EVALUASI
RANCANGAN

6.1 Sirkulasi Service

Gambar 6.1 : Peta Kemiringan Ramp pada Kawasan
Sumber : Penulis

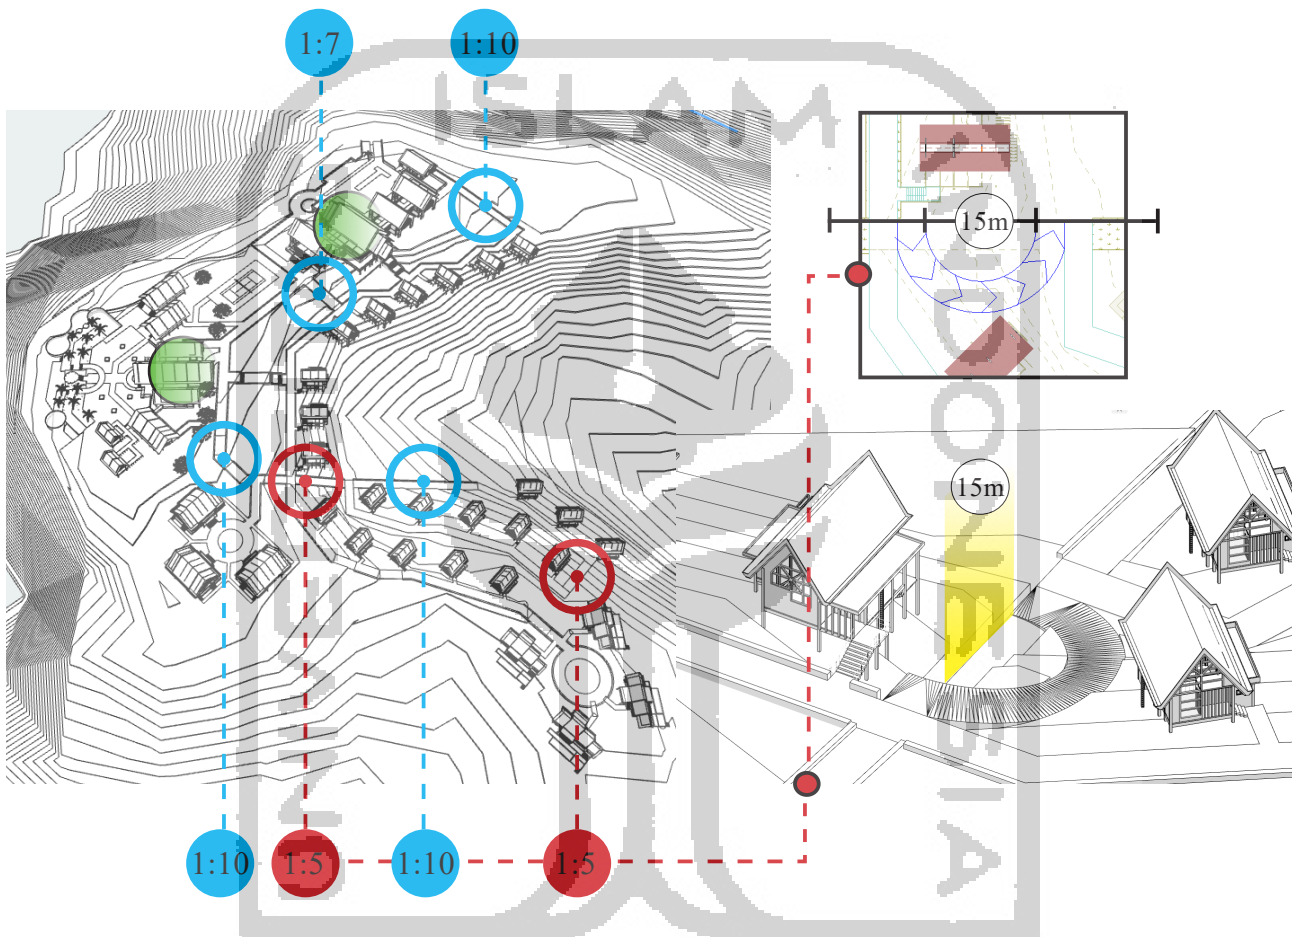
Pada sirkulasi area service masih terdapat beberapa ramp yang tidak sesuai standard untuk dilalui oleh kendaraan, ramp masih terbilang curam yaitu masih 1:5. Dikarenakan keterbatasan lahan dan kondisi kontur yang curam maka penyelesaian ramp yang dapat dilakukan yaitu membuat ramp yang berbentuk melingkar, jika ramp dibuat melingkar maka bidang horizontal yang dapat dihasilkan yaitu sekitar 28m atau 1:7 sehingga sesuai standard untuk kemiringan kendaraan.

Gambar 6.2 : Siteplan pesebaran Massa Bangunan Resort
Sumber : Penulis

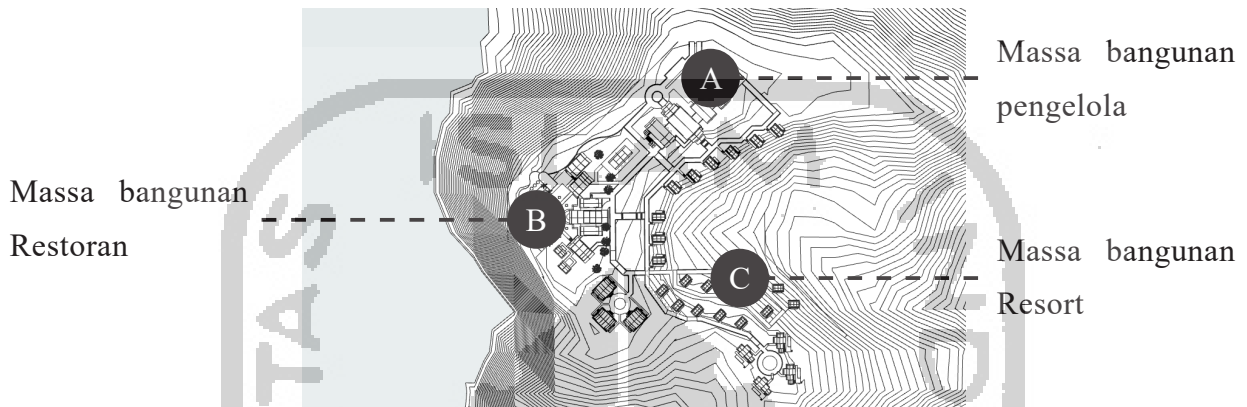
Evaluasi tentang penerapan sustainable sites terhadap penerapan rancangan lansekap belum mendetail sesuai kajian, pada kajian sustainable sites terdapat bagaimana tata cara mendesain lansekap jika terdapat perubahan pada site. Desain ramp, peletakan massa bangunan dan bagaimana bangunan diletakan menjadi pertimbangan agar sesuai dengan kajian yang telah ada.

Gambar 6.3 : Orientasi dan Respon Massa Bangunan Resort
Sumber : Penulis

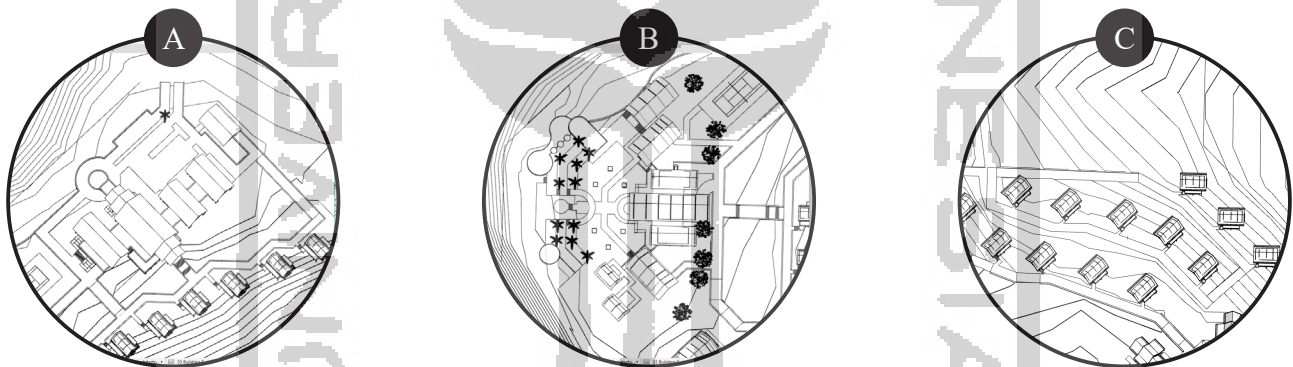
Pada bangunan resort massa bangunan dibuat memanjang namun tidak sesuai dengan sustainable sites karena melawan bentuk kontur, hal tersebut diselesaikan dengan memberikan struktur panggung pada bangunan resort tersebut.

Jalur sirkulasi tangga turun kebawah dibuat persegmen per satu meter dilihat dari kecuraman tanahnya, hal ini bertujuan untuk meminimalisir perubahan kondisi tapak yang ada.

Gambar 6.5 Vegetasi Cemara Kipas sebagai Tanaman Pembatas
Sumber : Penulis

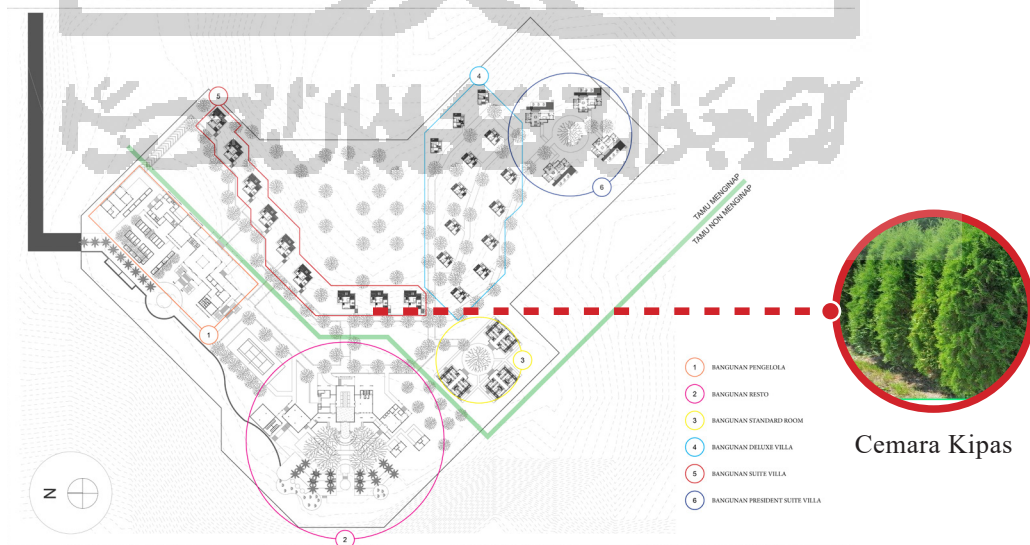
Pemilihan bambu sebagai tanaman pembatas kurang cocok jika diterapkan pada site yang memiliki lahan berkontur sekaligus angin yang berhembus kencang disekitarnya, bambu akan mudah patah dan menghasilkan serpihan kecil (splinter) jika tertiuip angin. Hal ini akan membuat pengguna sirkulasi resort merasa tidak nyaman jika berjalan diarea tersebut. Dipilihnya cemara kipas sebagai vegetasi pembatas yaitu karena kriterianya yang cocok dan dapat memecah angin, sehingga privasi tamu menginap dan non menginap dapat diciptakan oleh adanya pembatas dan angin yang kencang dapat tereduksi oleh pemilihan vegetasi tersebut.

Gambar 6.6 Potongan Bangunan terhadap arah angin
Sumber : Penulis

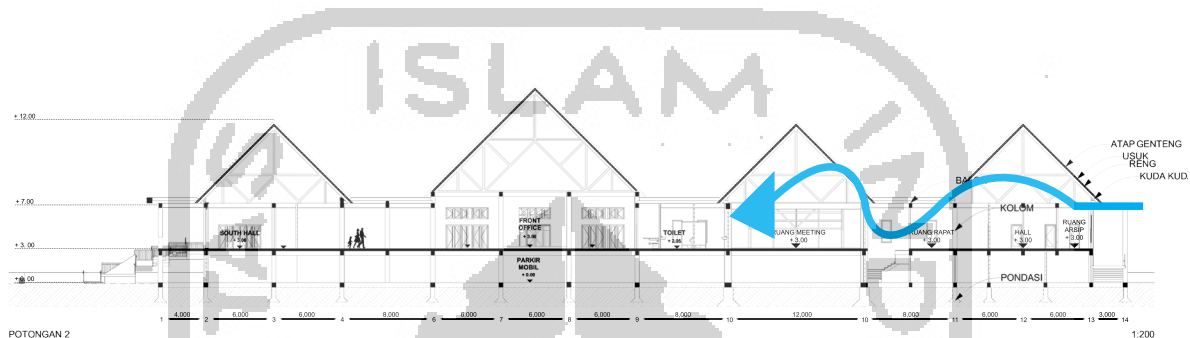
Penggunaan atap yang tinggi dikhawatirkan akan membuat hancurnya atap tersebut dikarenakan angin yang berhembus kencang pada site, evaluasi rancangan bentuk atap yaitu bagaimana atap tersebut bisa merespons angin sehingga meminimalisir resiko hancurnya atap tersebut.

Orientasi atap dibuat miring ke dinding sisi sebelah selatan dimana pada sisi tersebut merupakan arah angin berhembus terbesar, sehingga bentuk tersebut diharapkan meneruskan angin yang bertiup dari sisi selatan tersebut.

Gambar 6.8 Penyelesaian Plafon pada Guest Room

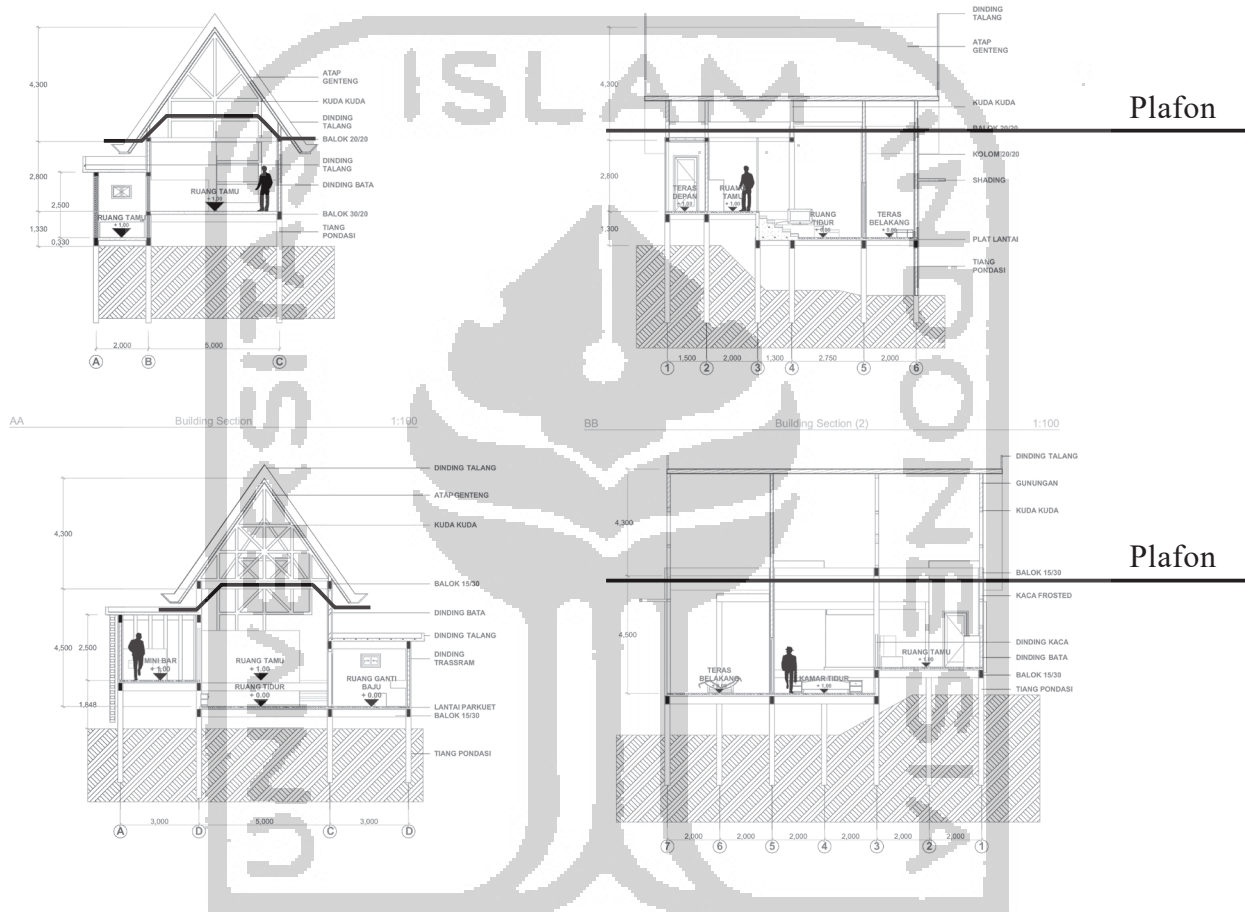
Hampir semua bangunan pada kawasan resort menerapkan langit-langit yang tinggi dan kuda-kuda ekspos sebagai pertimbangan kesan ruang yang luas dan estetika, pada bangunan Restoran dan bangunan utama menggunakan sistem penghawaan alami sehingga tidak ada masalah jika menerapkan konsep tersebut. Sedangkan pada bangunan guestroom sistem penghawaan yang digunakan adalah buatan, sehingga desain memiliki kekurangan seperti penggunaan penghawaan buatan terhadap ruang yang volumenya besar akan menimbulkan boros energi.

Penggunaan atap yang tinggi dan tidak ada plafon pada pengaplikasian atap akan membuat volume ruang menjadi besar dan terkesan lapang, namun hal tersebut akan menimbulkan banyaknya energi yang terbuang akibat penggunaan AC yang berlebih. Solusi dari persoalan ini dapat diselesaikan dengan membuat plafon pada area guestroom namun plafon tidak dibuat datar sebagai pertimbangan agar ruang tidak terkesan sempit.

Gambar 6.9 Penyelesaian Rencana Sumur Resapan pada Site
Sumber : Penulis

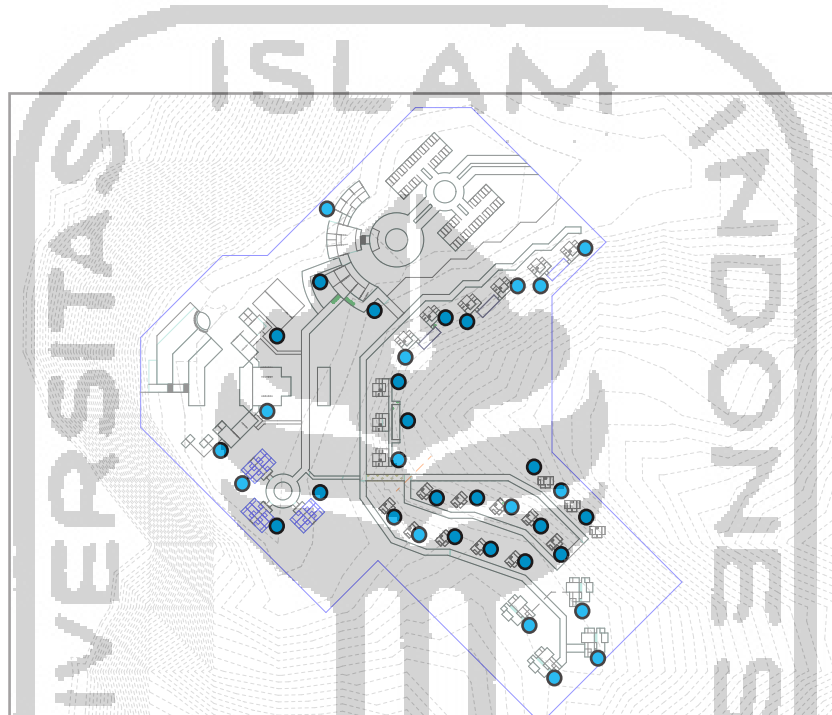
Kabupaten Gunungkidul merupakan area yang mempunyai jenis tanah berupa tanah kapur, pada dasarnya tanah kapur sendiri memiliki sifat yang tidak mudah diserap oleh air. Contoh kasus pada bagian dasar sungai di tanah Jawa berupa tanah kapur, sehingga air sungai dapat mengalir dengan lancar. Pada konteks site tanah terhadap resapan air maka paling tidak harus terdapat sumur resapan di berbagai macam titik, sehingga air tidak mudah terbuang. Karena struktur tanah yang susah digali dan keras maka sumur resapan dirancang tidak terlalu dalam, namun tersebar ke penjuru site.
